**Spis. zn.: Výst./2676/2023/OI**  
**Č.j.: MUHP-1404/2024**  
**Vyřizuje: Otakar Olšák**  
**Dne: 5.4.2024**

### **ÚZEMNÍ ROZHODNUTÍ**

**změna dokončené stavby - přístavba objektu "B" - lázně, Wellness Hotel Frymburk**

REVIZE 1			
Výkres:	KOORDINAČNÍ SITUACE STAVBY		
Investor:	WELLNESS HOTEL a.s.	Stupeň:	DUR
Stavba:	HOTEL FRYMBURK - PŘÍSTAVBA OBJEKTU B - LÁZNE	Měřítko:	1:500
		Č. výkresu:	C2
		Datum:	12 - 2023

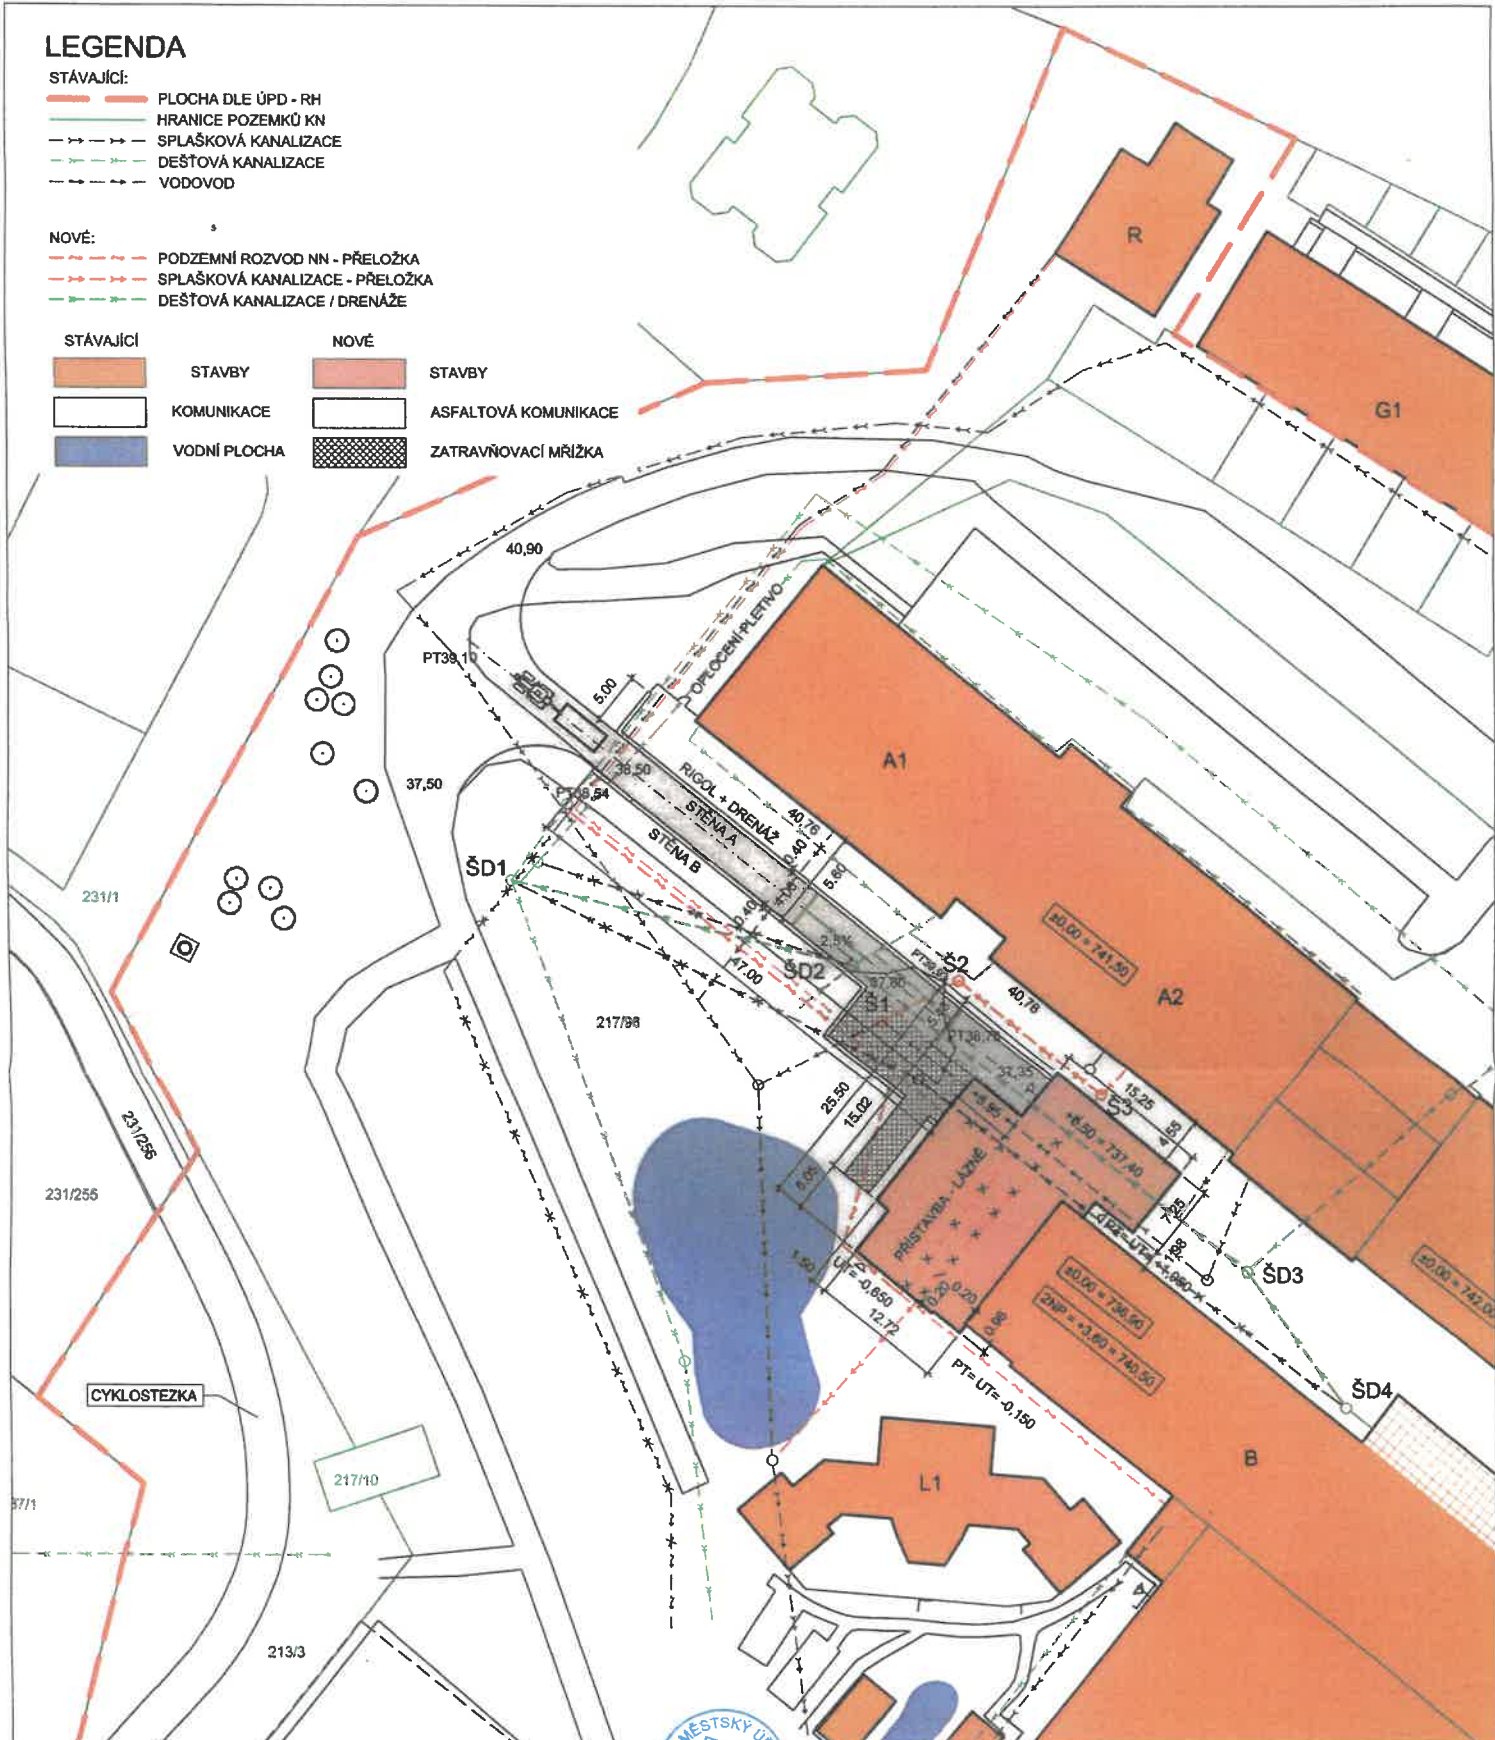
17. C.2. Koordinační situace stavby. Komunikace podél jižní fasády objektu A1 je vzdálená pouze 5,6 m od stávajících oken obytných místností rekreačních apartmánů (výška parapetu 950 mm nad přilehlým terénem), požadujeme její posunutí alespoň na 12,00 m. Nevyhovuje ani úvrať pro otáčení nákladních vozidel. Požadujeme zpracovat dopravní řešení specialistou. Pro všechny inženýrské sítě platí to co bylo uvedeno výše. Požadujeme zpracování standardního projektu specialistou a pojednání s příslušnými orgány.

4. Ve výkresech situací C1-3 není zakreslena a patrná plocha stavby (tedy včetně hranic výkopů, přeložek apod., na výkrese pak je patrný jen odstup obvodové stěny přístavby), ani plocha staveniště (která bude ohrazena a zabezpečena, kde bude vjezd a případné felonie). Z řezu A-A na výkrese D.1.4. je pak zřejmé, že výkopy a zemní práce zasáhnou až bezprostředně ke konstrukcím objektu SVJ a je zde velká pravděpodobnost, že dojde i k zásahu do některých konstrukcí SVJ (svody dešťové vody, hromosvody, sokl a okapový chodník ...). Může dojít i ke vzniku vlasových prasklin v jednotlivých apartmánech nebo na společných konstrukcích. Z řezu je také patrné, že konstrukce navrhované stavby jako je terasovité svahování a opěrné zdi budou zasahovat blíž k objektu SVJ než je uvedeno v Koordinační situaci C.2. Žádáme proto o upřesnění těchto zásahů, způsob ochrany stávající stavby i o závazek vše po dokončení díla po dohodě s SVJ opravit.

17. Stavebnímu úřadu nepřísluší nařizovat stavebníkovi úpravu komunikace. Projektová dokumentace je autorizována inženýrem v oboru pozemní stavby, který je oprávněn v rámci svého oboru zpracovat i dokumentaci souvisejících profesí. Projektová dokumentace byla odsouhlasena dotčenými orgány.

4. Rozsah staveniště a výkopových prací bude stanoven v dalším stupni projektové dokumentace pro stavební povolení. Tento projekt řeší pouze umístění stavby.
